Recambio del contracojinete

**SCHNELLINFO/ QUICK INFO/ INFO URGENTE/ SNELINFO/
INFORMAZIONE RAPIDA/ INFORMACIÓN RÁPIDA/ INFORMAÇÃO**

Ergänzung/supplement/supplément/suplemento/supplemento : Nr. 02/4 // 12.08.2002

(D) *Betrifft: aktuelle Herd- und Backofenfertigung*

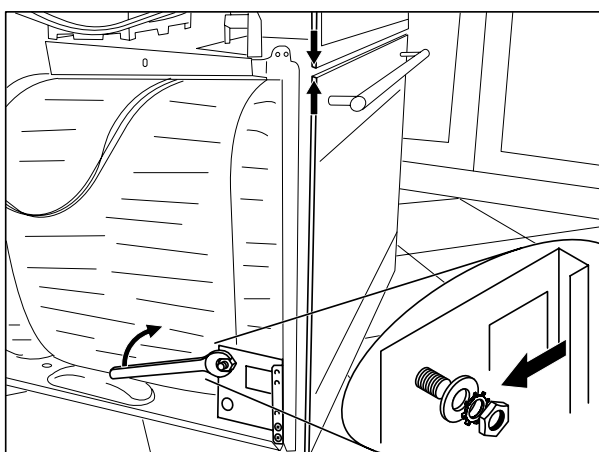
Bitte verfahren Sie wie in der Technischen Information H1-040-01-21 bis Punkt 3. Unterhalb der Aufnahme der Backofentürscharniere befindet sich ein Loch, dort mit 4mm durchbohren (siehe Pfeile). Gegenlager montieren und durch das 4mm-Loch mit 3,2mm weiterbohren. Jetzt das Gegenlager mit einer Treibschraube (ET-Nr. 159039) fixieren. Nun folgen Sie wieder der Technischen Information ab Punkt 3.

Please follow the technical information H1-040-01-21 up to Item 3. Below the installation for the oven door hinge there is a hole, which must be drilled through with a 4 mm drill (see arrow). Mount the outer support and continue drilling in the 4mm-hole with a 3.2 mm drill. Now fasten the outer support with a driving shaft (spare part no.159039). Then follow the technical information once again, commencing with Item 3.
